**ODPOWIEDZI NA WNIOSKI O WYJAŚNIENIE TREŚCI SIWZ**  
**ZMIANA TREŚCI SIWZ NR 9**

***Dotyczy: postępowania o udzielenie zamówienia publicznego w trybie przetargu nieograniczonego pn.: „Budowa budynku Międzywydziałowego Centrum Dydaktyki nr 3 Pomorskiego Uniwersytetu Medycznego w Szczecinie”, nr postępowania: DZP-262-6/2020.***

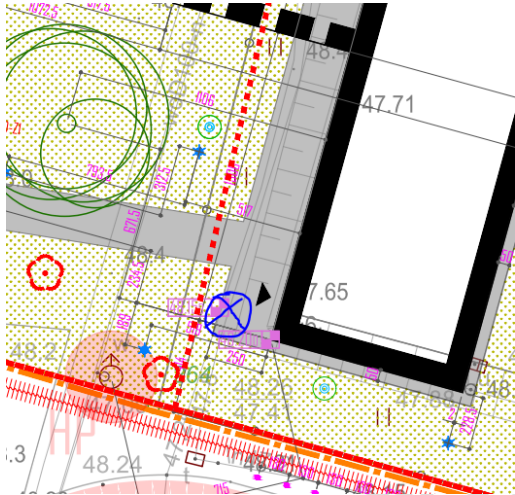
W pobliżu zachodniej granicy działki, gdzie ma zostać wykonana ściana oporowa, występują młode drzewa, które będą w kolizji z wykonywanym wykopem pod ścianę oporową.

Czy Zamawiający wyraża zgodę na potraktowanie tych drzew tak jak pozostałych na działce - czyli przesadzenie ich na czas budowy a później ponowne zasadzenie ich na działce?

Tak
